改善箇所説明図

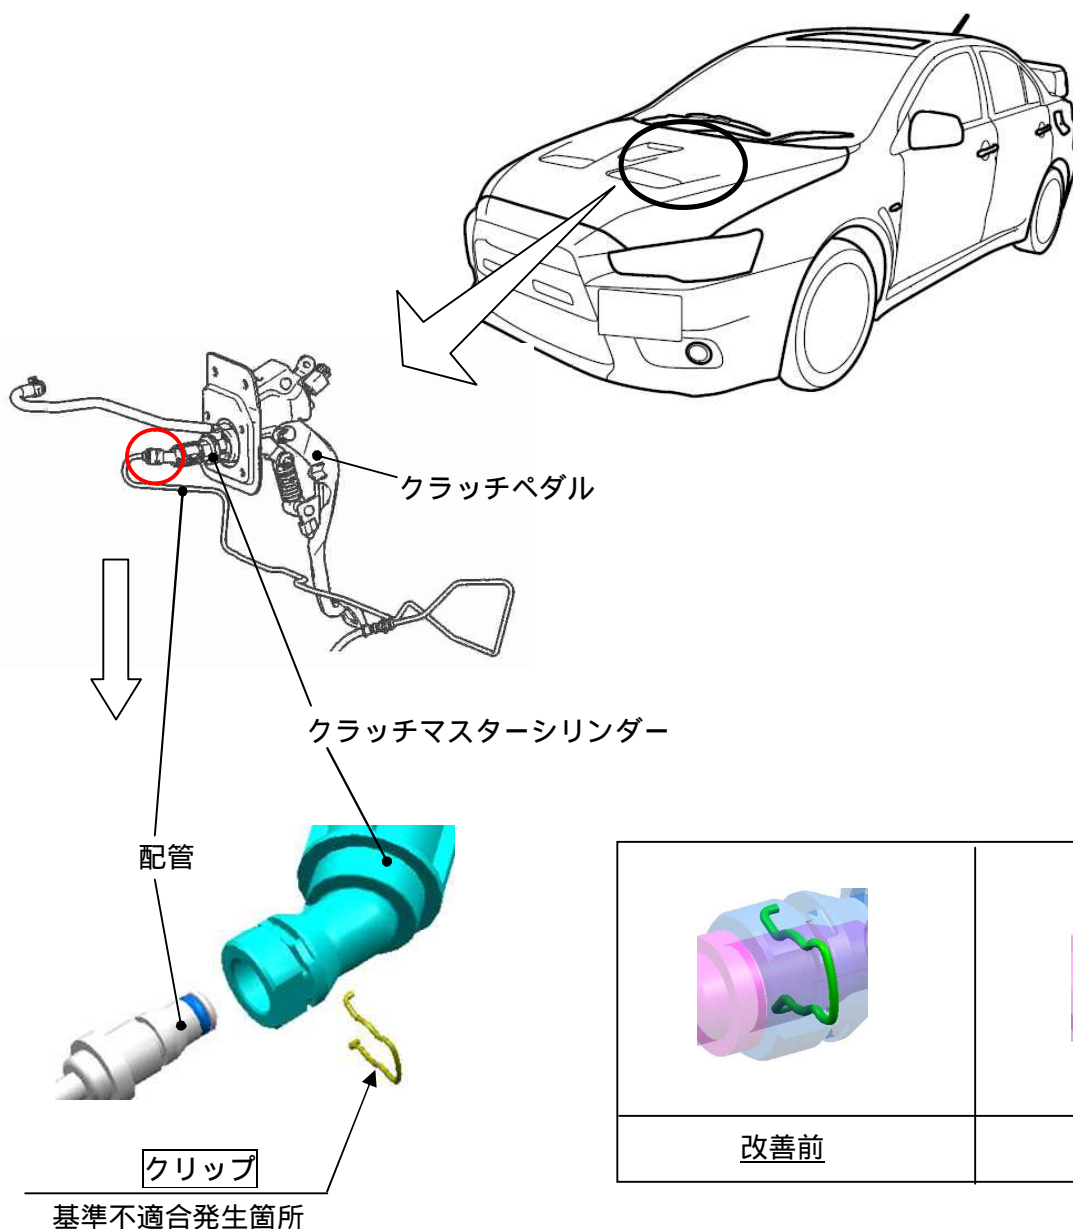
クラッチマスターシリンダーに油圧配管を固定するクリップの強度が不足しているため、クラッチ操作による油圧により当該クリップが損傷するものがある。そのため、当該配管が抜け、フルードが漏れることによりクラッチ操作ができなくなるおそれがある。

全車両、クリップを対策品と交換する。

識別：クラッチ配管（クラッチマスターシリンダー近傍）に白色または黄色のペイントを塗布する。
